## **Urgente Avviso di Sicurezza** **Sistema di imaging O-arm™ O2**

Riferimento Medtronic: FA895 fase II

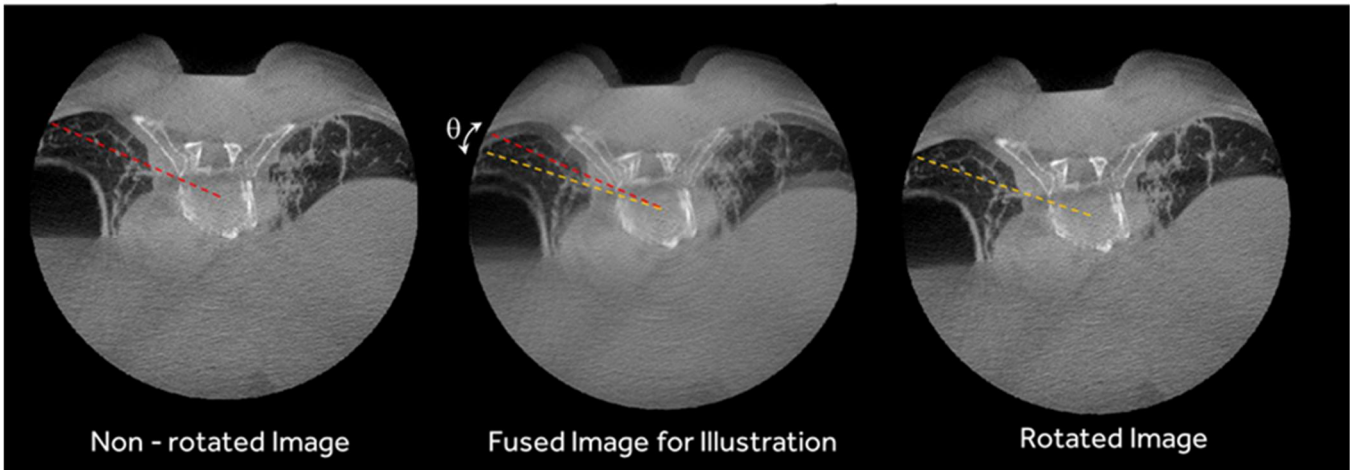
A dicembre 2019, Medtronic ha informato i clienti in merito a una potenziale imprecisione nella navigazione quando si utilizza la funzionalità di registrazione automatica del sistema di imaging O-arm™ O2 in combinazione con un sistema di chirurgia guidata da immagini, per uno specifico gruppo di numeri di serie del sistema di imaging O-arm™ O2.

Medtronic ha stabilito che la sostituzione della trasmissione interna del motore del gantry del sistema di imaging O-arm™ O2 risolverà la problematica relativa ad un eccessivo potenziale allentamento della cinghia di trasmissione nei sistemi di imaging O-arm™ O2 interessati.
